Lausanne, le 9 décembre 2018

Concerne : opposition dans le cadre de la mise à l'enquête publique d'un projet des routes nationales N01, Suppression du goulet d'étranglement de Crissier - Jonction d'Ecublens - Jonction de Chavannes-près-Renens - Jonction de Lausanne Malley

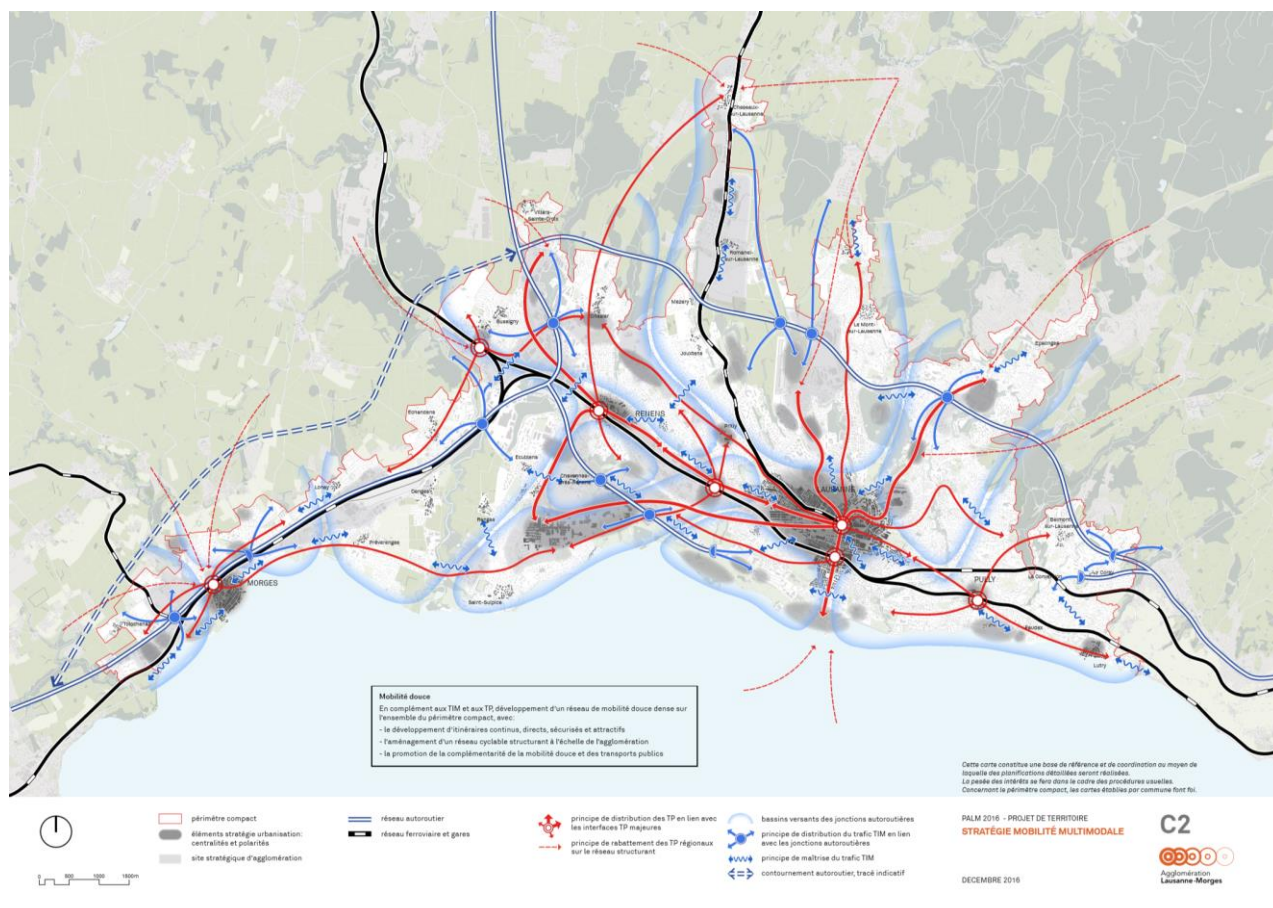
Selon la stratégie de mobilité multimodale du PALM, des mesures de maîtrise du trafic TIM doivent permettre d'éviter le trafic de transit et canaliser le trafic sur l'autoroute afin de libérer de l'espace au profit des transports publics et de la mobilité douce au sein du périmètre du périmètre compact (cf. carte C2 ci-dessous).

Le principe de maîtrise du trafic TIM doit notamment s'appliquer entre la poche desservie par la jonction de Chavannes et celle de Malley, distantes seulement d'un kilomètre. Le carrefour du Taluchet réaménagé dans le cadre de la requalification de la RC76, mise à l'enquête de manière non coordonnée avec celle de la jonction de Chavannes, sera pourtant doté de 3 présélections à chaque entrée de carrefour, y compris sur la rue du Léman et sur le tronçon est de la route de

Nous demandons des garanties sur les mesures prévues par le canton et les communes pour limiter l'augmentation du trafic en aval des jonctions et empêcher le trafic de transit bien avant l'entrée du centre-ville de Lausanne et des centralités des communes de l'ouest. Leurs voiries ne sont pas extensibles. Nous demandons des garanties sur la cohérence d'intégration des différents aménagements de mobilité douce aux limites du projet.
